改善箇所説明図

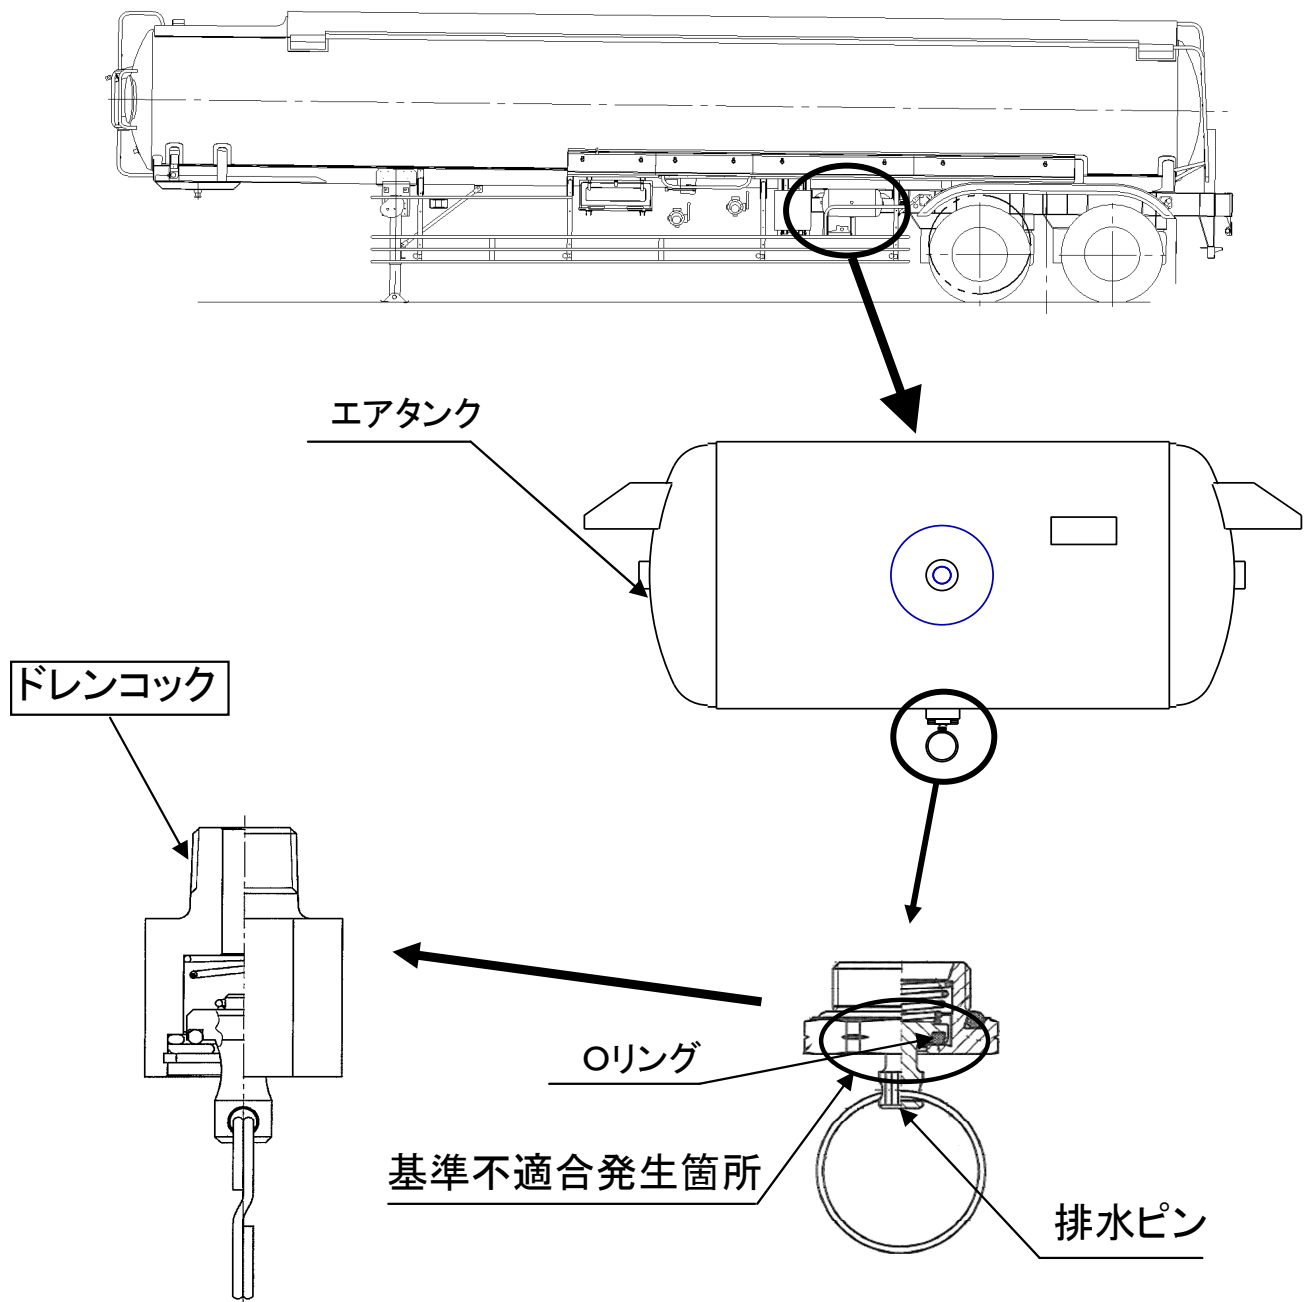
制動装置用エアタンクの排水用ドレンコックにおいて、排水ピンの加工工具の管理が不適切なため排水ピンのOリングのかしめ固定が不十分のものがあり、排水操作を行うとOリングが外れエアが漏れるとともに駐車ブレーキが利いたままの状態となる。そのため、そのままの状態で使用を続けると、ブレーキ周りが過熱し、最悪の場合、火災に至るおそれがある。

は交換部品を示す。

全車両のドレンコックを確認し、不具合品と同型のドレンコックを対策品に交換する。
